# Service Training

**Aggiornamenti 2024/2025**

Questa sezione riassume le nuove funzionalità e le modifiche introdotte tra settembre 2024 e settembre 2025. Sono ordinate in base alla struttura delle sezioni dei documenti di formazione.

## UX 01 – Supporto barra universale

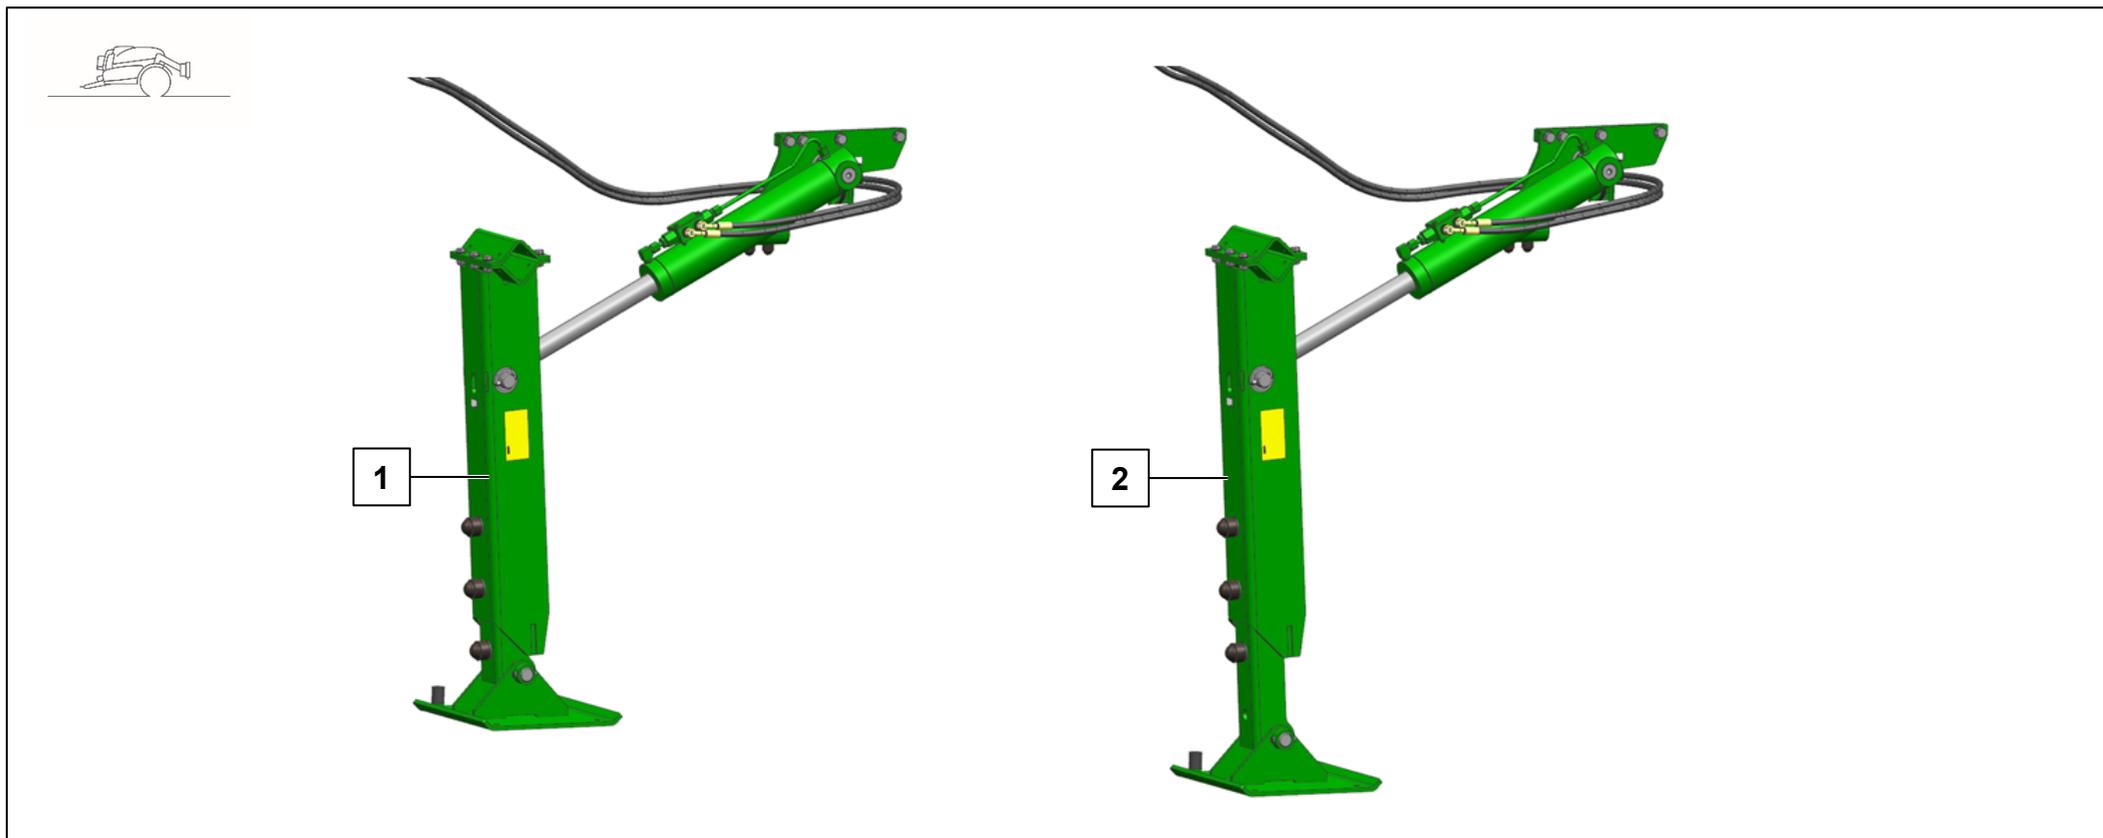
I supporti del braccio che sono attualmente diversi verranno standardizzati nel nuovo equipaggiamento, risultando in una versione di supporto del braccio singolo. Di conseguenza, entrambe le posizioni di riposo del braccio (anteriore/posteriore) sono possibili. I nuovi supporti del braccio combinati possono essere ordinati con i nuovi codici:

**UX 4201/5201: 120611 / 120612**

**UX 6201: 120645 / 120646**

**UX 7601/8601: 120633 / 120634**

### Formazione di crepe nella cerniera del cofano laterale sulla UX 01

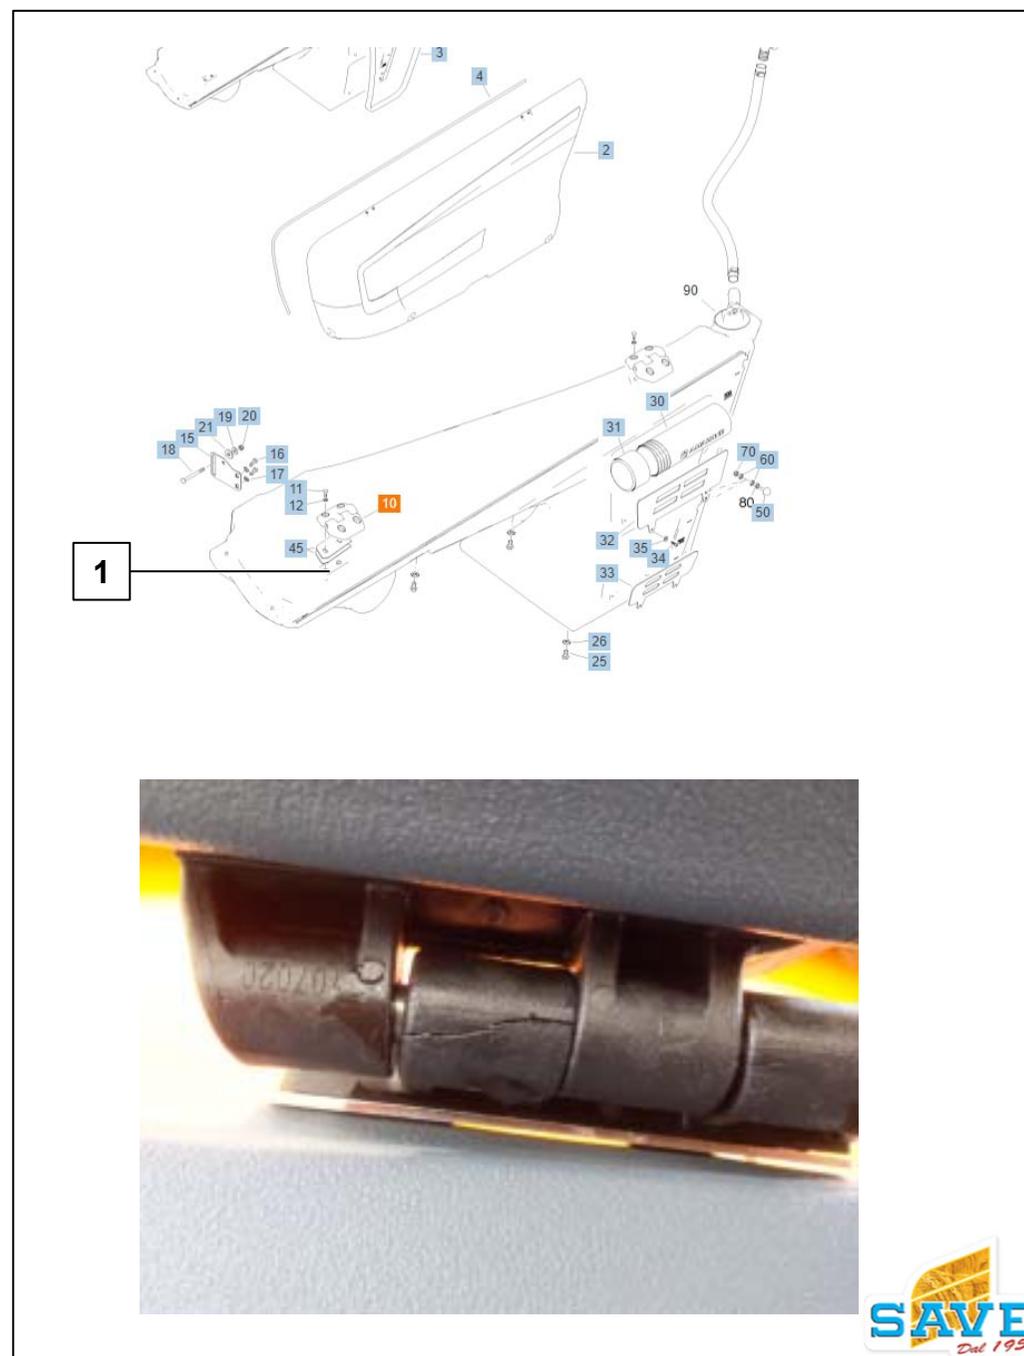
In alcuni casi, le cerniere 106878 (1) sui cofani di copertura, sopra il vano portaoggetti (destra) o il pannello sinistro erano rotte sulle macchine consegnate a partire da **settembre 2023**.

La struttura della superficie indica che la temperatura era troppo bassa in questa zona.

È necessario sostituire entrambe le metà quando viene rilevata una crepa. Le metà della cerniera sono già assemblate.

## Lavacestello/lavabarattoli

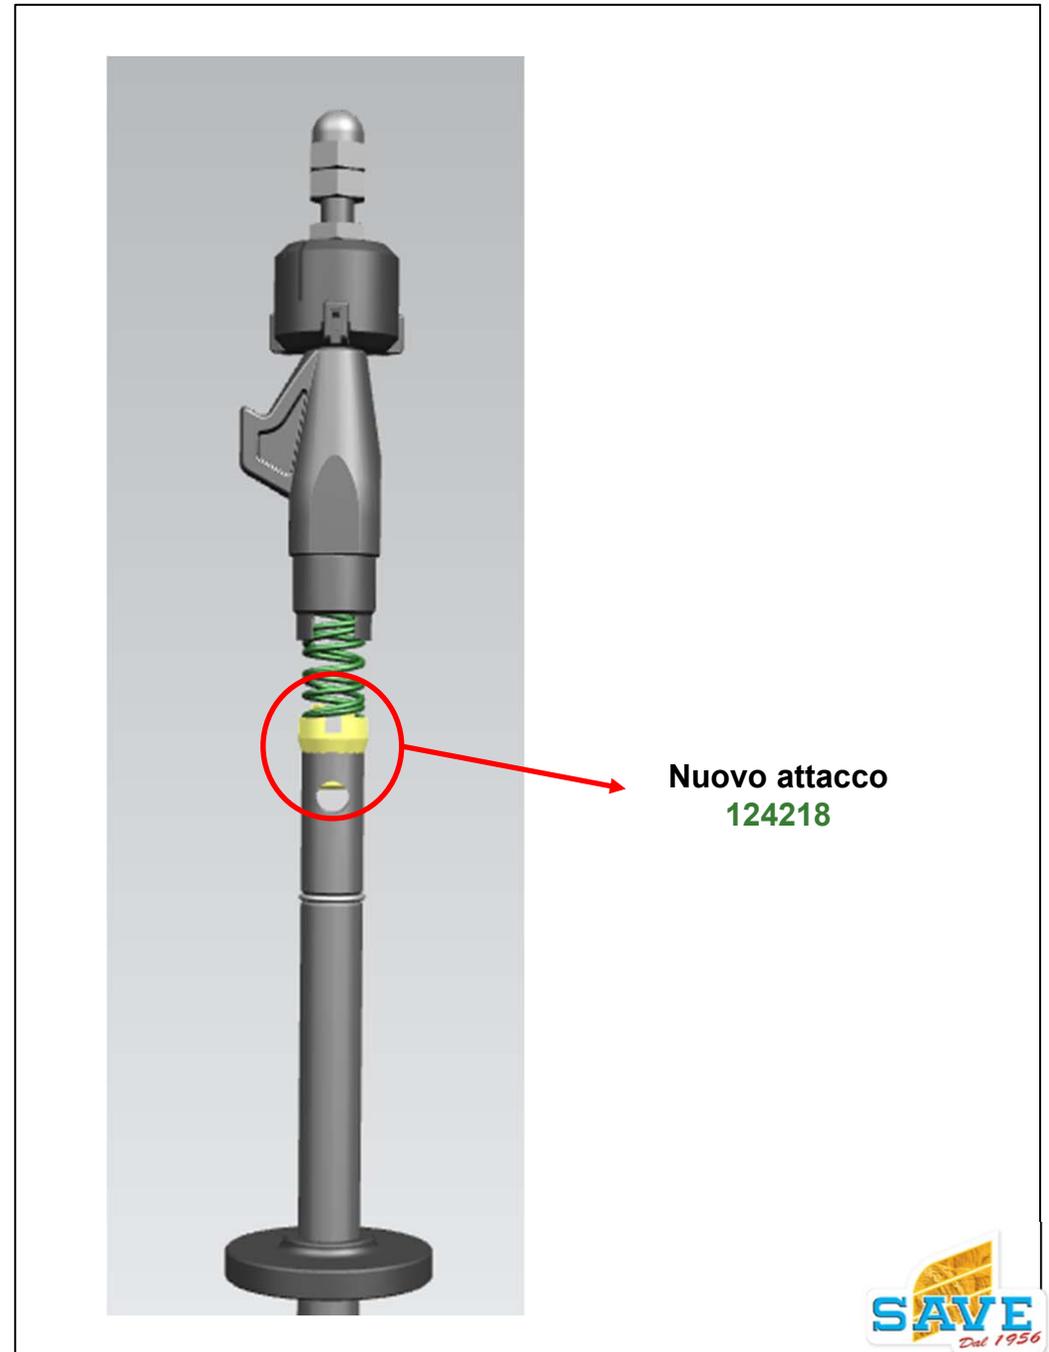
Finora, la portata dell'ugello variava con l'azionamento manuale dell'ugello di pulizia. Con l'azionamento completo (spinto fino in fondo), la portata diminuisce. Ciò è dovuto alla portata volumetrica ridotta dovuta al restringimento della sezione trasversale. Grazie alla riprogettazione del tappo, la portata volumetrica quando si aziona completamente l'ugello di pulizia è ottimizzata.

**105538** → **124218**

## Nuova boccola di usura

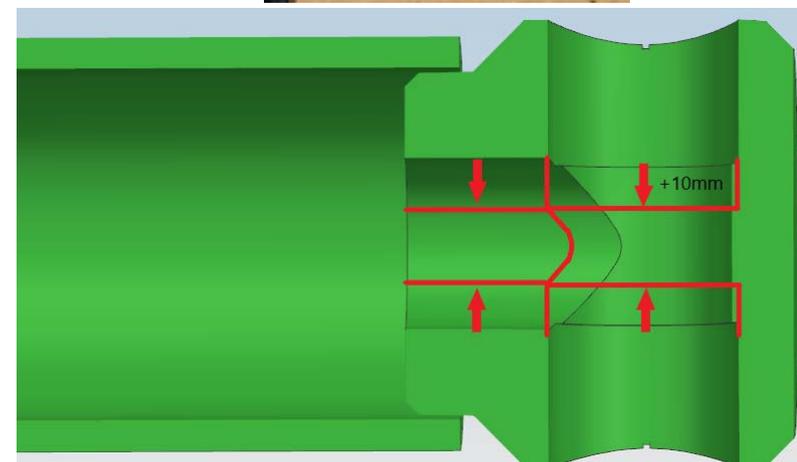
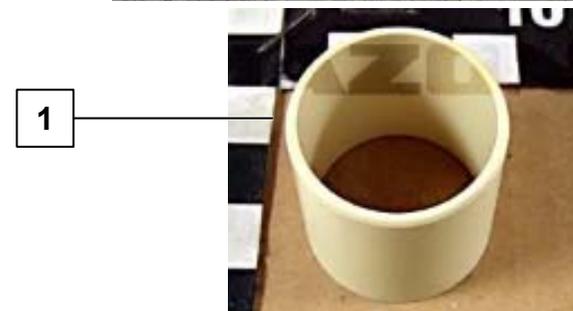
In passato, ci sono stati casi in cui le boccole **CH080** dei bracci inferiori mostravano troppa usura. Per questo motivo, le boccole sono state sostituite con boccole più lunghe di 10 mm. Per fare ciò, sono stati creati nuovi pistoni con un foro allungato nel manicotto. Invece della coccola **CH080** lunga 20 mm, deve essere utilizzata il **CH085** lunga 30 mm (1). Per questo, i fori nelle parti estreme dei bracci inferiori devono essere ingranditi come mostrato nello spaccato. Per questo motivo, ai bracci inferiori vengono assegnati nuovi codici:

**101778 / 101779** sostituito da **12240 / 122401**

**104786 / 104787** sostituito da **122402 / 122403**

**Barre****Barre L – riparo ugelli bordura**

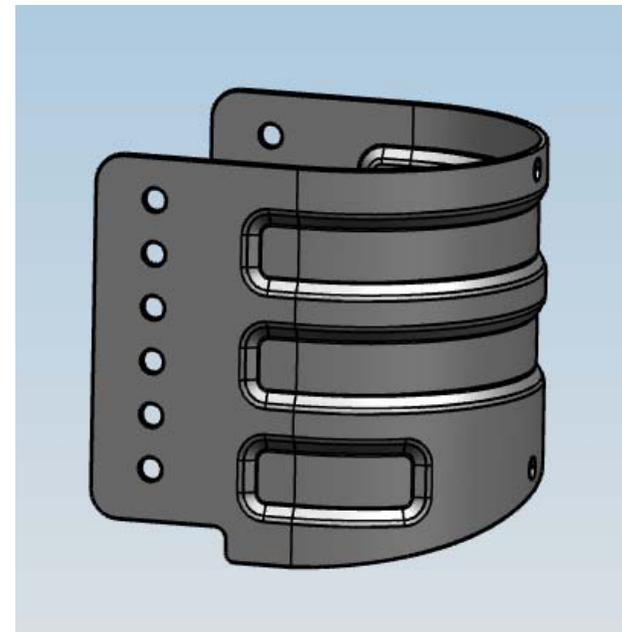
La protezione degli ugelli per le barre L2 & L3 hanno migliorato la robustezza della protezione.

- **111074** sostituito da **120777**
- **111075** sostituito da **120778**
